Aclaración No. 1

Licitación Pública Nacional, No- 001-SEDSE-SEDUC-2019,

Proyecto: Reconstrucción, Rehabilitación y Obras Adicionales para el funcionamiento del Centro Experimental de Desarrollo Agrícola (CEDA), Etapa I

Ref: Square Binary 49

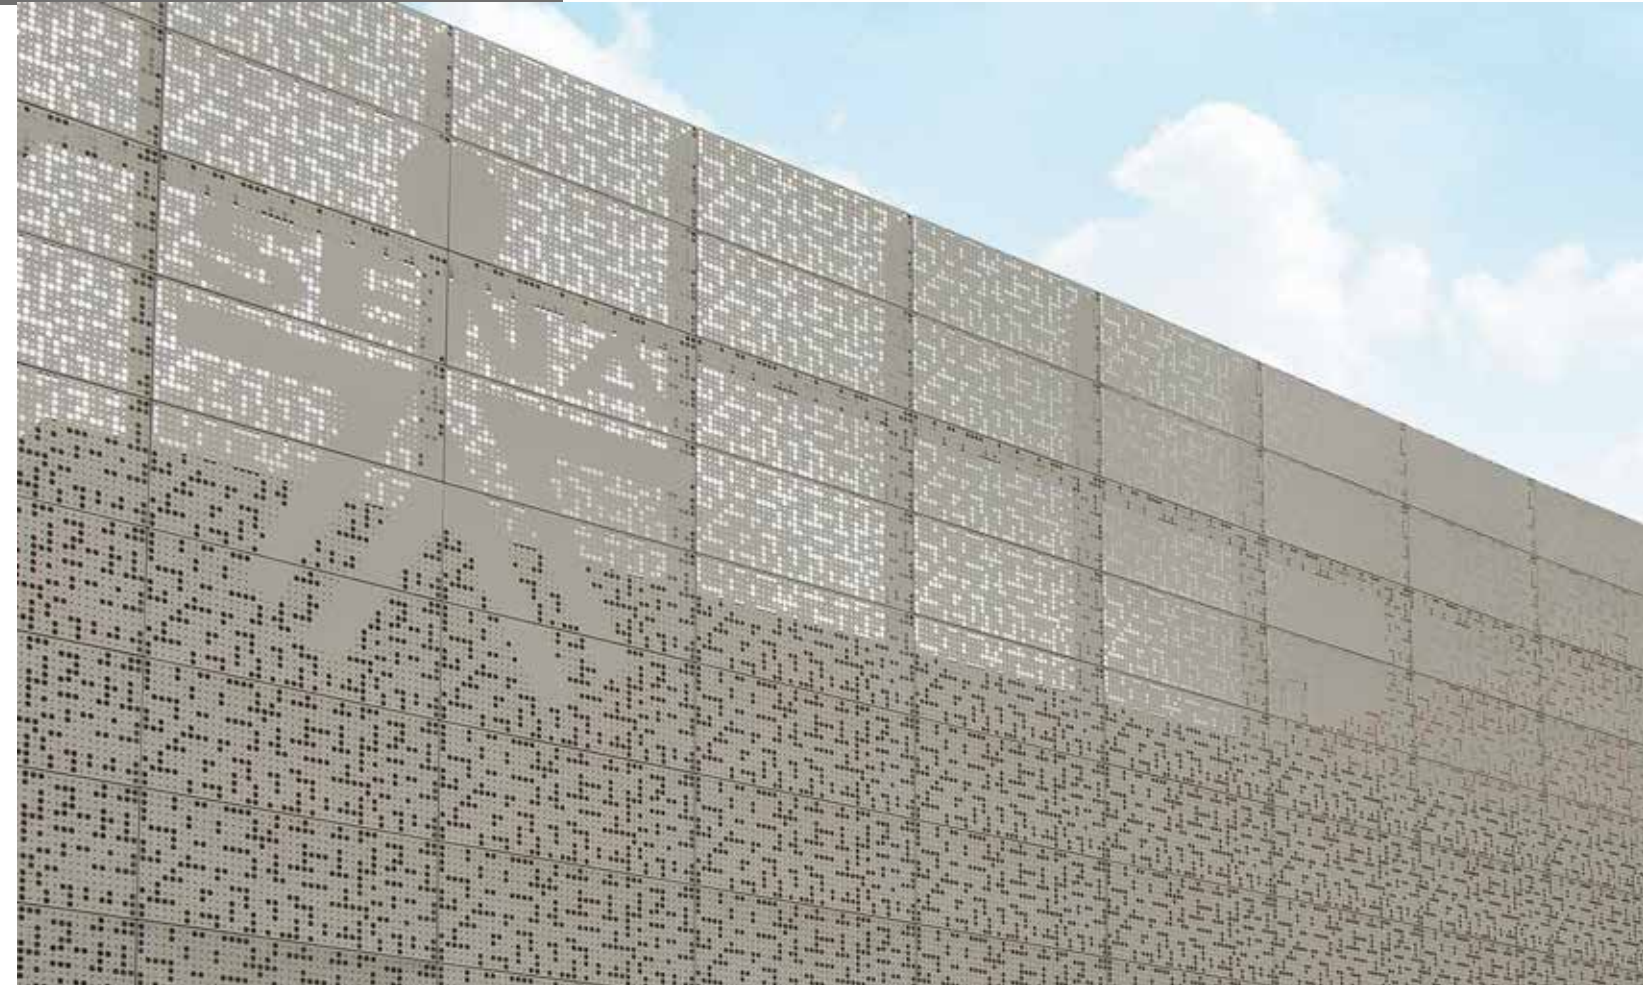
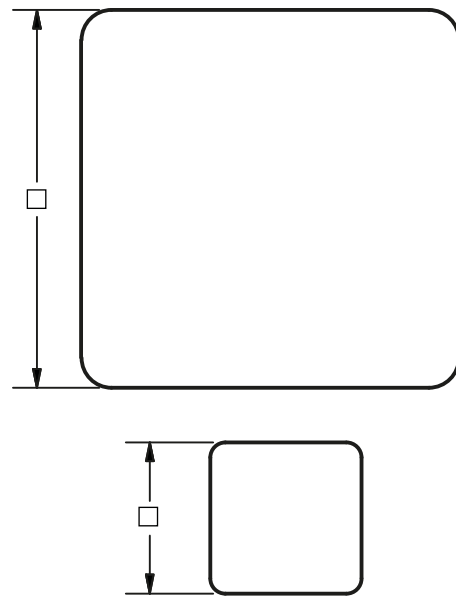
Favor brindar más detalles de fachada con lamina perforada Geometric basics square binary 49

R/ El revestimiento de fachada con lámina perforada Geometric Basic es para uso en la prevención de asoleamiento excesivo en pasillos de transición entre lo interior y exterior. Ver anexo de ficha técnica.

DETALLE DE TRAMPA DE GRASAS
ESCALA: INDICADA

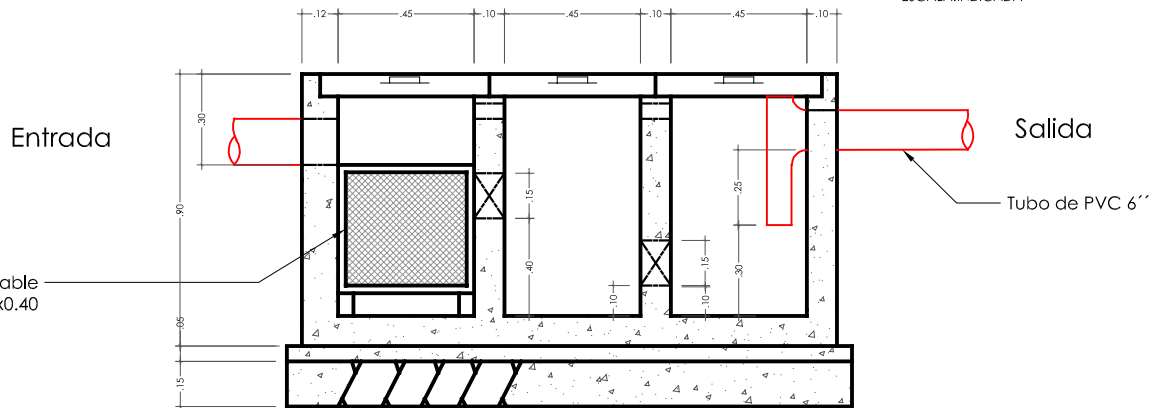
Favor proporcionar un detalle más amplio de la trampa de grasa de ladrillo rafon solicitada en el ítem 7.0 del edificio de Comedor y cocina, ya que según detalle que aparece en plano pareciera que fuese de concreto armado.

R/ Se utilizara exteriormente una trampa de grasa de concreto armado. Ver detalle anexo.
